Poste Technique				Désignation de l'ouvrage
AAA	000	T	AUS	Stockage Austerlitz
Numéro opération GO				Intitulé de l'opération
201719938				Stockage AUSTERLITZ - Etudes 2017-DGT-029A

Nom du document
<b>Note explicative des évolutions du dossier de demande d'autorisation environnementale suite aux observations de la DRIEE du 05/06/2019</b>

**Réalisation d'un bassin de stockage des surverses unitaires du réseau d'assainissement parisien situé square Marie Curie sur la commune de Paris 12<sup>ème</sup> et 13<sup>ème</sup> arrondissements (75).**

Figure 1 - Vue aérienne sur la zone d'implantation du puits rive droite

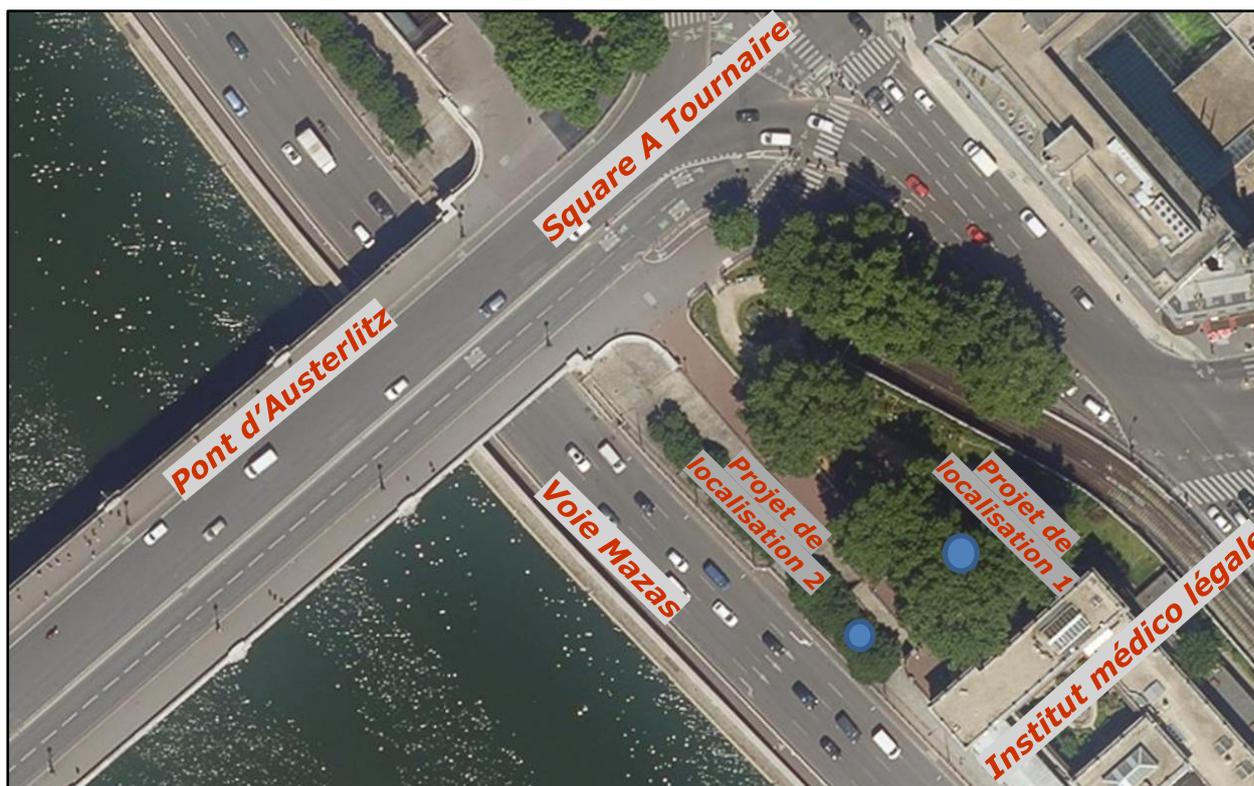
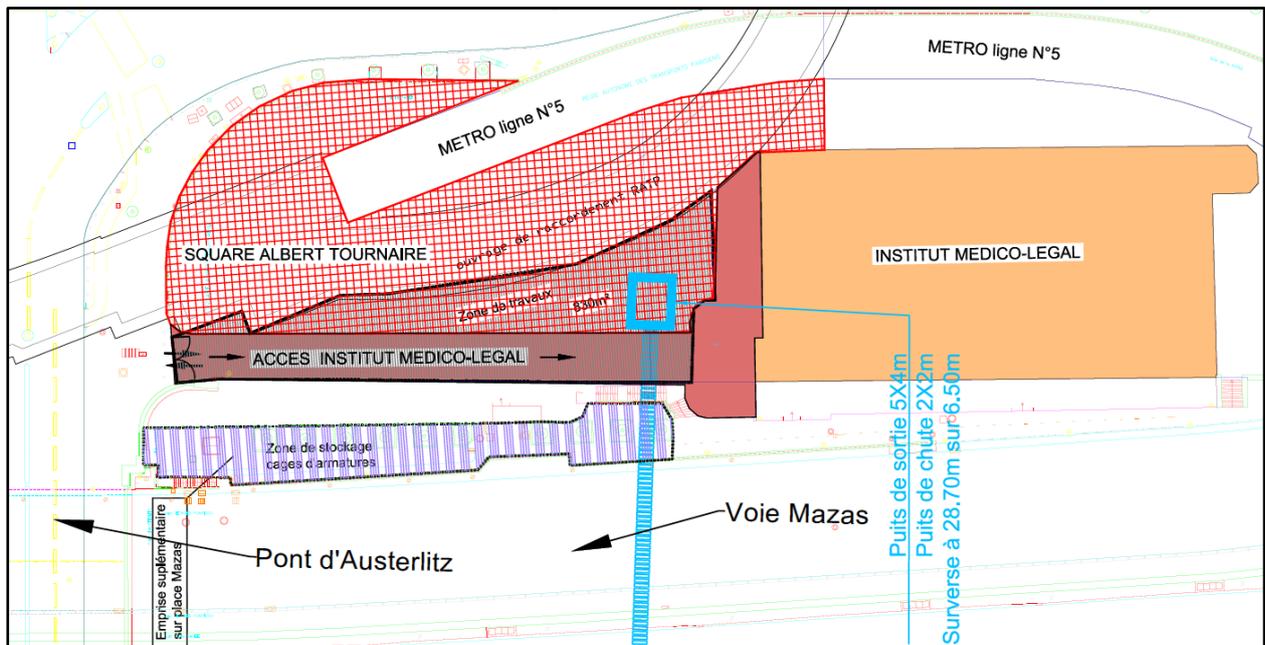
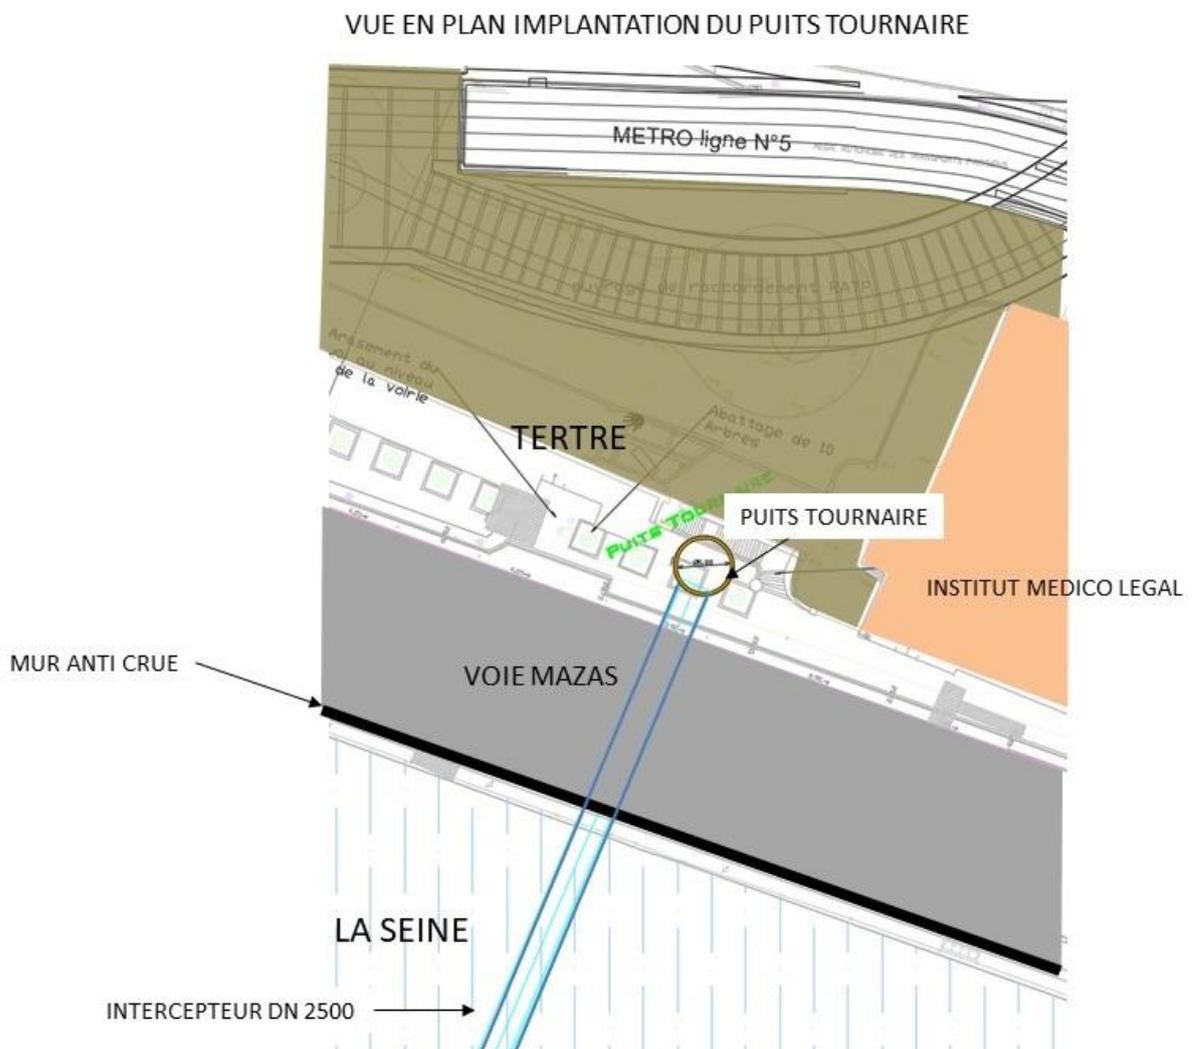
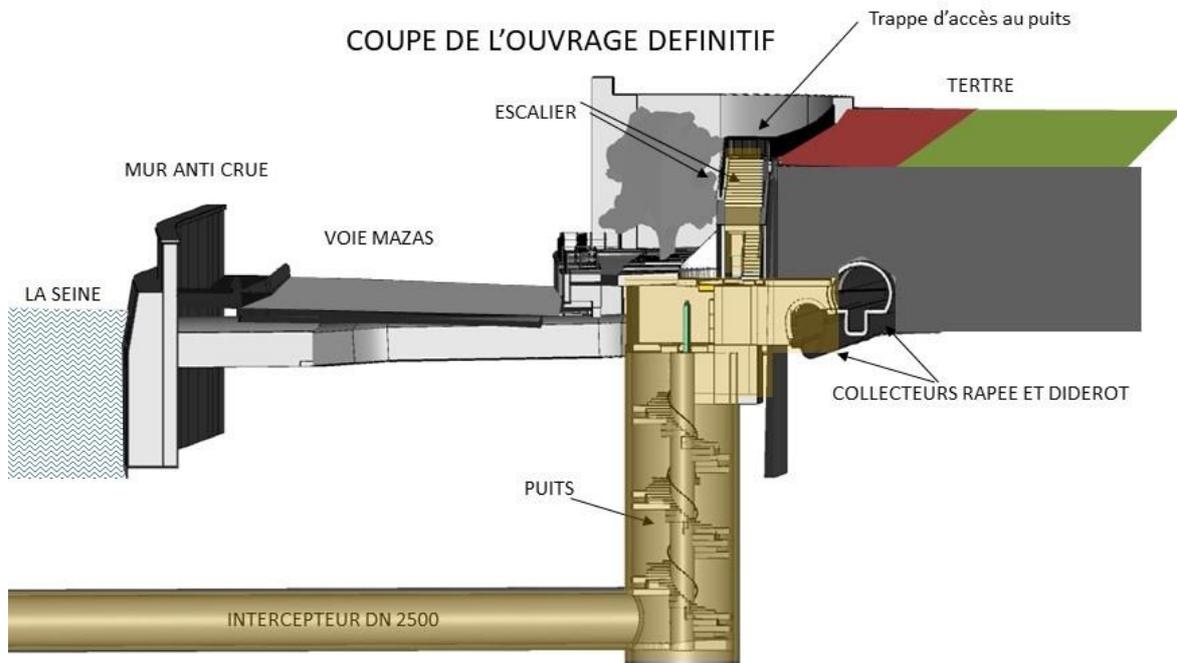
*La procédure d'évacuation des installations de chantier évoquée succinctement page 74 doit être développée et décrite de manière détaillée. En effet, ces installations de chantier se situent en bordure de Seine, à proximité des sites touristiques très fréquentés, d'où la nécessité de limiter l'extension de ces installations de chantier et d'impacter le moins possible les activités à proximité de la zone de travaux. Il convient de justifier que la séquence éviter, réduire et compenser a été étudiée sur cet aspect du projet (réduction de l'emprise de la base chantier, installation des équipements hors zone inondable et, le cas échéant, mesures compensatoires pour les installations en zone d'expansion des crues.*

#### Réponse (compléments intégrés dans les chapitres 3.5.3.1 et 5.3.2.3 du dossier actualisé) :

Les travaux en bordure de Seine pour lesquels la réduction de leurs impacts a été étudiée spécifiquement sont ceux de la rive droite. La prise d'eau située en rive droite de la Seine, puits Tournaire, comprendra :

**Projet de localisation 1 : implantation du puits dans le square Albert Tournaire** et raccordement de la chambre sur le collecteur Diderot. Cette solution présente de nombreuses contraintes, dont les principales sont :

**Ces contraintes sont suffisamment fortes pour rendre ce projet d'implantation irréalisable.**

**Projet de localisation 2 : implantation du puits au niveau du quai bas** (Voie Mazas) et raccordement de la chambre sur les collecteurs Rapée et Diderot. Cette solution, qui permet de fortement limiter, voire de supprimer, les travaux au niveau du square Albert Tournaire, apparaît plus favorable mais présente les contraintes suivantes :

**Par conséquent, la solution d'implantation du puits au niveau du quai bas a été retenue.**

Le puits Tournaire sera donc localisé entre la voie Mazas et le tertre au niveau de l'Institut Médico-Légal. L'accès au puits définitif se fera à partir de l'escalier depuis le niveau haut du tertre. La vue en plan et la coupe suivantes présentent l'ouvrage dans son implantation finale (les ouvrages réalisés sont représentés sur la coupe en jaune transparent).

Figure 5 - Echelle de gestion de crise et des blocs de consignes de crue en fonction du niveau de Seine à Austerlitz

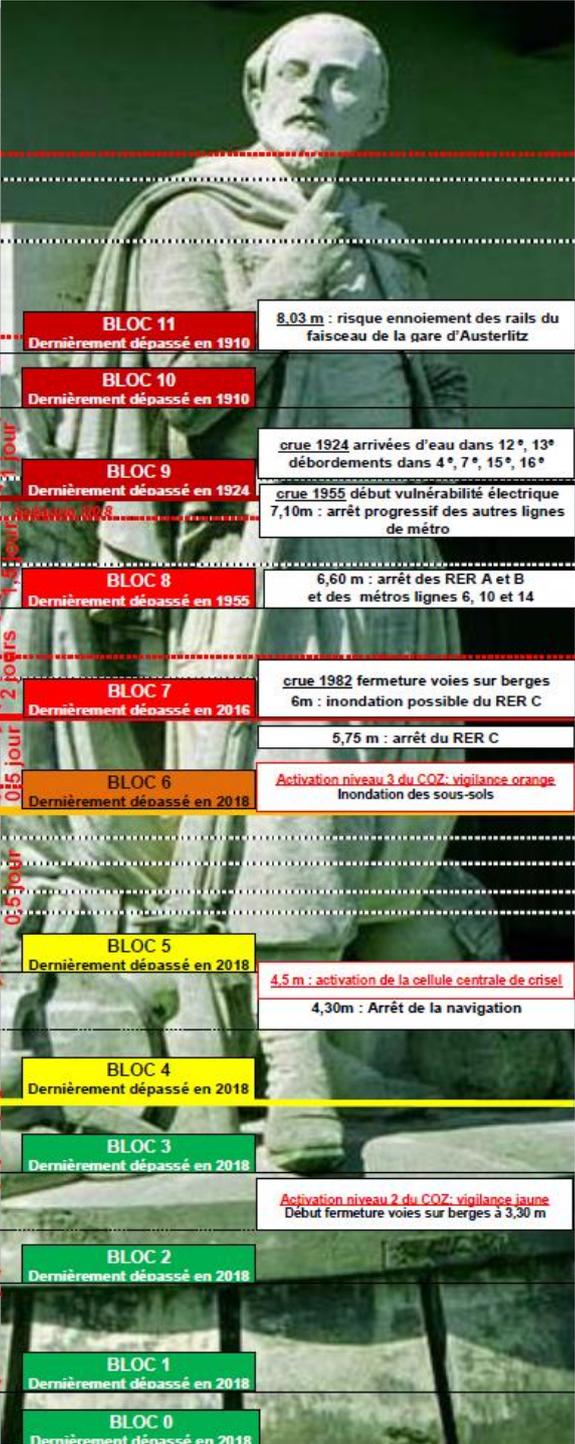
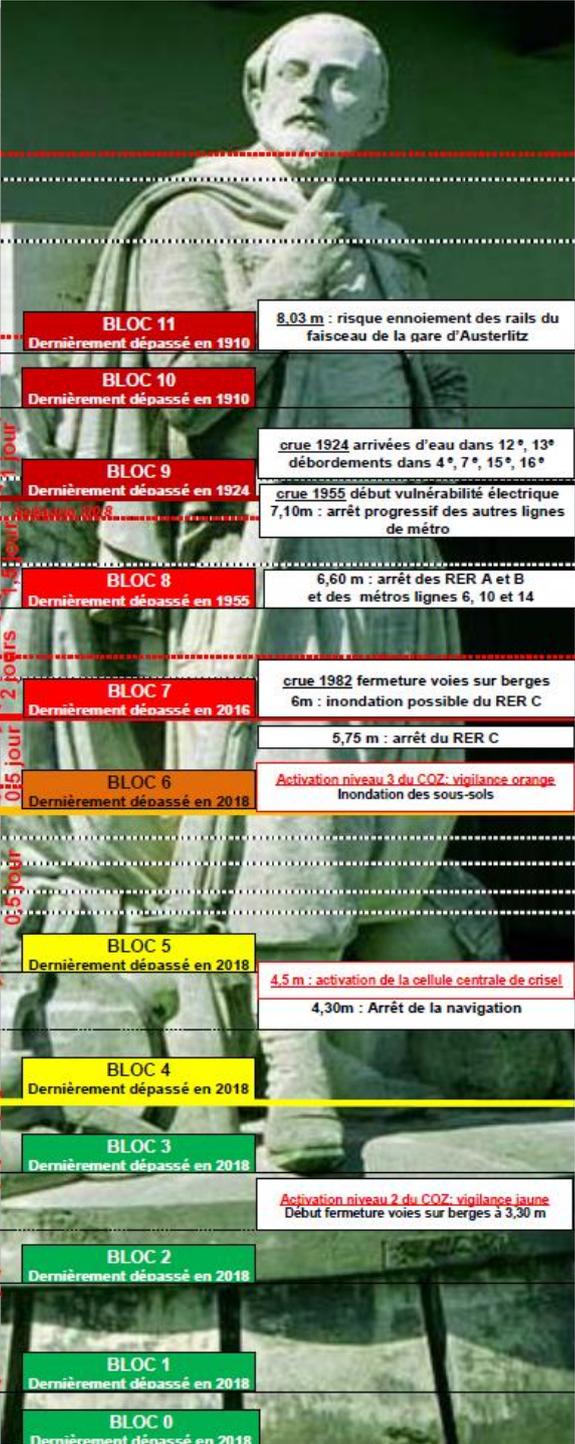
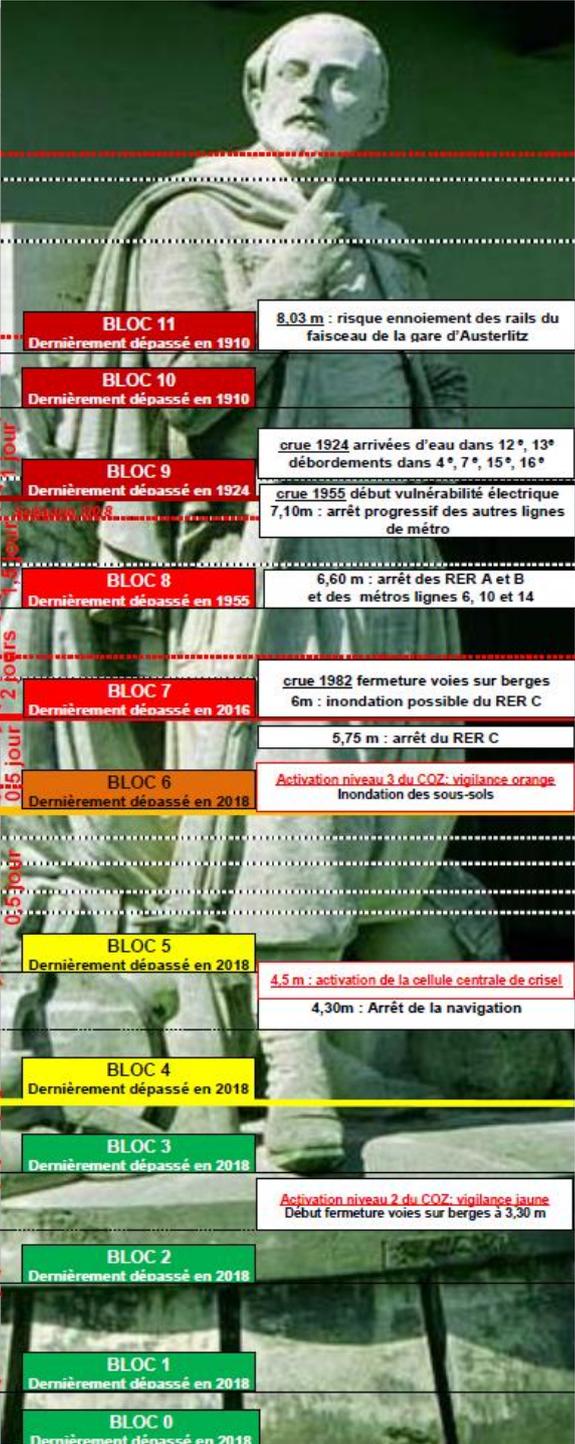
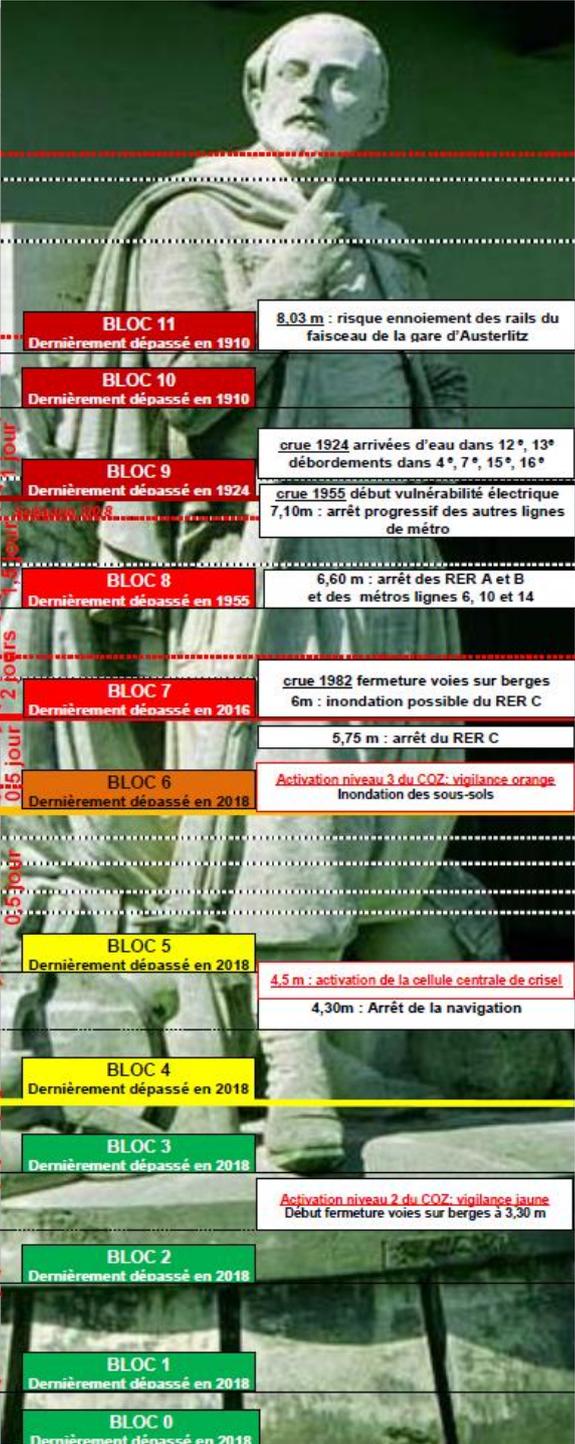
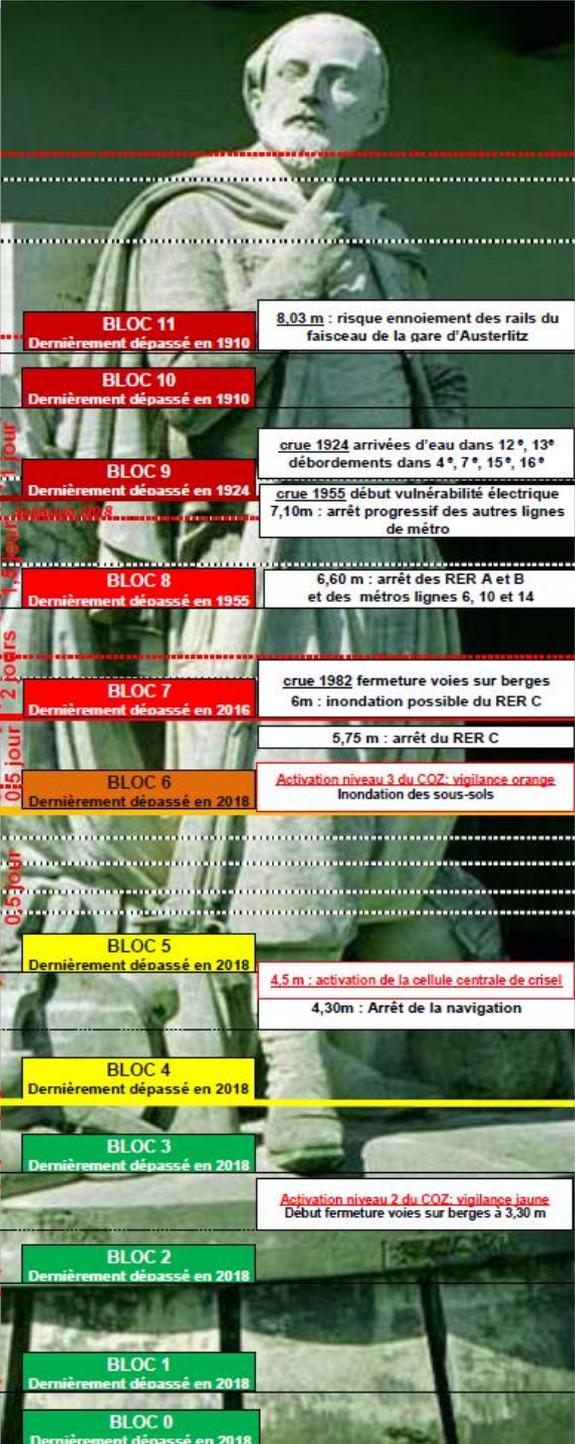
*En page 74, vous indiquez que la procédure d'évacuation sera mise en place à l'exception de la base de vie du chantier de rive droite qui pourrait être sur pilotis. Cette procédure d'évacuation n'est pas suffisamment développée et les références au bloc 5 et 7 des consignes de crue du réseau d'assainissement parisien ne sont pas expliquées.*

*La phase chantier du puits Tournaire et du raccordement aux CU Diderot et Rapée étant prévue en période à fort risque de crue (octobre à avril selon le dossier p 75), il convient de prendre des dispositions visant à évacuer et mettre en sécurité le chantier.*

*Vous voudrez bien préciser les surfaces et volumes pris à la crue de chaque installation de chantier sur les quais avec des schémas détaillés. Un plan d'évacuation du chantier est nécessaire en précisant pour chaque phase les modules évacuables en 24h, ceux en 48h et, le cas échéant, ceux ne pouvant être déplacés en y apportant des justificatifs. Pour les installations qui ne pourraient pas être évacuées hors zone inondable, des mesures de compensations sont attendues. La compensation proposée doit restituer les surfaces et volumes perdus, tranche altimétrique par tranche altimétrique, correspondant à chaque crue (de la plus faible à la plus forte). Elle doit se faire en volume et en surface par tranche altimétrique de 50 cm.*

Cinq degrés de vigilance (ou niveaux de crise) et 11 blocs de consignes pour la fermeture des déversoirs d'orage en période de crue de la Seine sont définis dans le Plan de Protection Contre les Inondations (PPCI) du système d'assainissement de la Ville de Paris, en fonction du niveau de Seine atteint à l'échelle d'Austerlitz (cf. figure ci-après), afin d'éviter les risques d'intrusion de la Seine dans les réseaux

**Cette organisation et ce suivi des prévisions de crue par la Ville de Paris permettront ainsi d'anticiper le dépassement de la cote de Seine de 30,53 m NGF (30.20 OVP) et donc d'anticiper la procédure d'évacuation ou de mise en sécurité des installations de chantier situées en zone inondable.**

Le délai de montée de crue entre la cote du bloc 5 des consignes de crue et la cote d'inondation de la voie Mazas était d'une journée environ pour la crue de référence de 1910 (cf. figure ci-avant). **C'est pourquoi, les entreprises de travaux mettront en place des dispositions pour pouvoir évacuer ou mettre en sécurité les installations de chantier situées sous la cote de Seine de 1910 (34,54 m NGF ou 34,21 m OVP), dans le délai requis de 24 h.**
